Příloha č.2

Soupis zjištěných závad – fotodokumentace

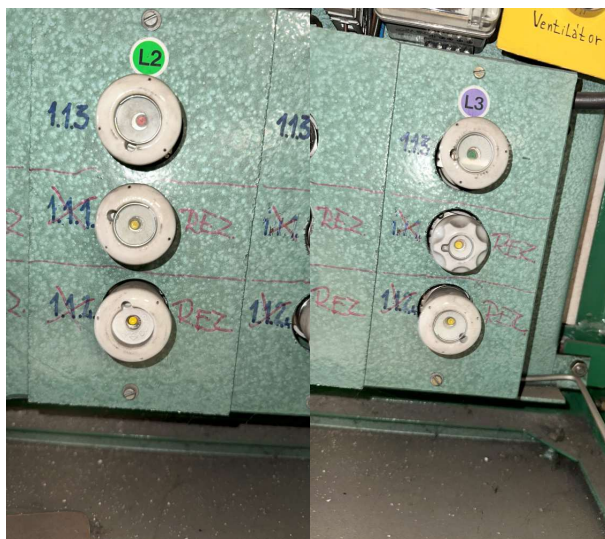
- 1) Nebyla předložena dokumentace elektrického zařízení odpovídající skutečnému provedení – je v rozporu s ČSN 33 1500:1990, čl.4.2
- 2) Rozvaděč RM1 – nadproudová ochrana pro 3f vývod (rozvaděč RM1.3) není provedena pro fáze L1, L2 a L3 pojistkami o stejné jmenovité hodnotě (L1 50A, L2 a L3 35A) - je v rozporu s ČSN 33 2130 ed.4:2024, čl.4.1, bod a)

- 3) Rozvaděč RM1 - ochrana pro 3f vývod (ventilátor W1) není provedena pro fáze L1, L2 a L3 pojistkami o stejné jmenovité hodnotě (L1 a L2 10A, L3 16A) vč. nevyhovující nadproudové ochrany (L3 16A) vzhledem k maximální proudové zatížitelnosti kabelového vedení (CYKY 4Bx1,5) - je v rozporu s ČSN 33 2130 ed.4:2024, čl.4.1, bod a) a s ČSN 33 2000-4-43 ed.3:2024, čl.431.1.1

- 4) Rozvaděč RM1.1 – nadproudová ochrana pro 3f vývod (ventilátor 1.1.3) není provedena pro fáze L1, L2 a L3 pojistkami o stejné jmenovité hodnotě (L1 a L3 6A, L2 10A) - je v rozporu s ČSN 33 2130 ed.4:2024, čl.4.1, bod a)

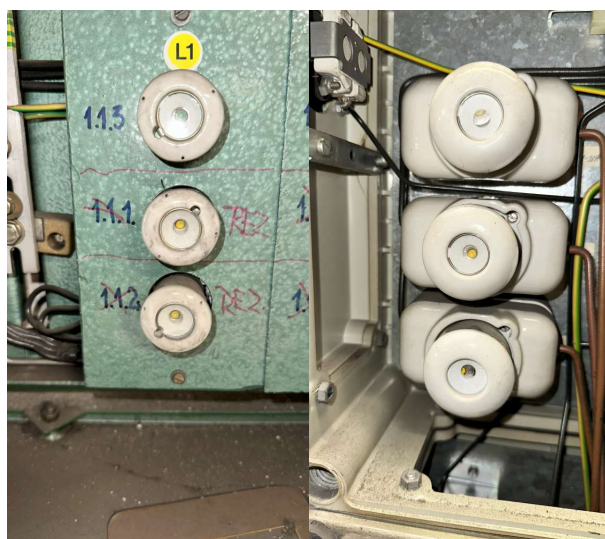
- 5) Rozvaděč RM1.1 – nevyhovující selektivita mezi nadproudovými ochrannými prvky - pojistky 25A v rozvaděči RM1.1 a pojistky 25A v zásuvkových skříních 1.1.1 a 1.1.2 - je v rozporu s ČSN 33 2000-5-53 ed.3:2022, čl.536.4.2.2.3

- 6) Rozvaděč RM1.2 – nevyhovující selektivita mezi nadproudovými ochrannými prvky - pojistky 25A v rozvaděči RM1.2 a pojistky 25A v zásuvkových skříních 1.2.1 a 1.2.2 - je v rozporu s ČSN 33 2000-5-53 ed.3:2022, čl.536.4.2.2.3

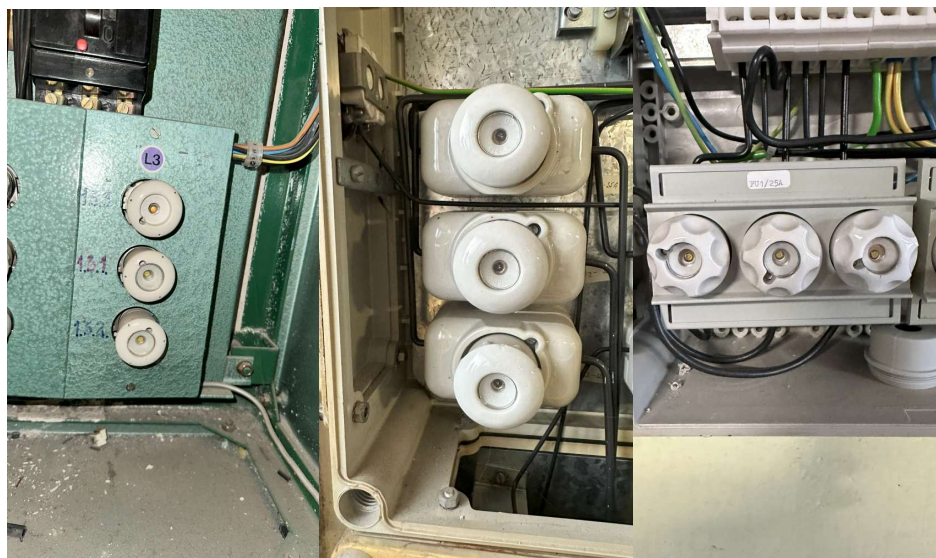
- 7) Rozvaděč RM1.3 – nevyhovující selektivita mezi nadproudovými ochrannými prvky - pojistky 25A v rozvaděči RM1.3 a pojistky 35A/25A v zásuvkových skříních 1.3.1 a 1.3.2 - je v rozporu s ČSN 33 2000-5-53 ed.3:2022, čl.536.4.2.2.3

- 8) Rozvaděč RM1.3 – nadproudová ochrana pro 3f vývod (zásuvková skříně 1.3.2) není provedena pro fáze L1, L2 a L3 pojistkami o stejné jmenovité hodnotě (L1 10A, L2 a L3 25A) - je v rozporu s ČSN 33 2130 ed.4:2024, čl.4.1, bod a)

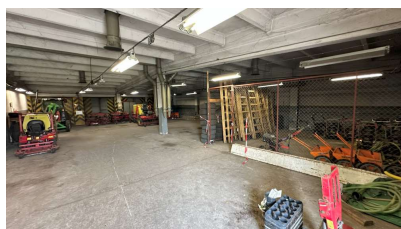
- 17) Zásuvková skříň 1.3.2 - není označená bezpečnostními tabulkami dle nařízení vlády č. 375/2017 Sb. a ČSN EN ISO 7010:2021 - je v rozporu s ČSN 33 2000-1 ed.2:2009, čl.134.1.7

- 18) Zásuvkové skříně 1.1.1, 1.1.2, 1.2.1, 1.2.2, 1.3.1 a 1.3.2 – nejsou jednoznačně označeny názvem na krytu - je v rozporu s ČSN 33 2130 ed.4:2024, čl.4.1, bod c)

- 19) Garáže 9 až 12 – nefunkční trubice / svítidla, chybějící trubice ve svítidlech - je v rozporu s ČSN 33 2000-6 ed.2:2017, čl.6.4.3.10

výměna za LED
trubice

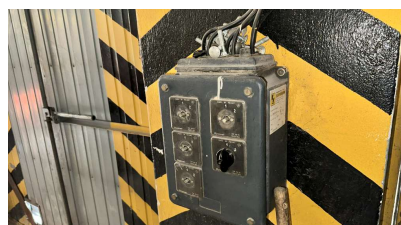
- 20) Garáže 9 až 12 – chybí hlavice vypínačů osvětlení na ovládacím boxu - je v rozporu s ČSN 33 2130 ed.4:2024, čl.4.1, bod a)

- 21) Garáže 5 až 8 – nefunkční trubice / svítidla - je v rozporu s ČSN 33 2000-6 ed.2:2017, čl.6.4.3.10

výměna za LED
trubice
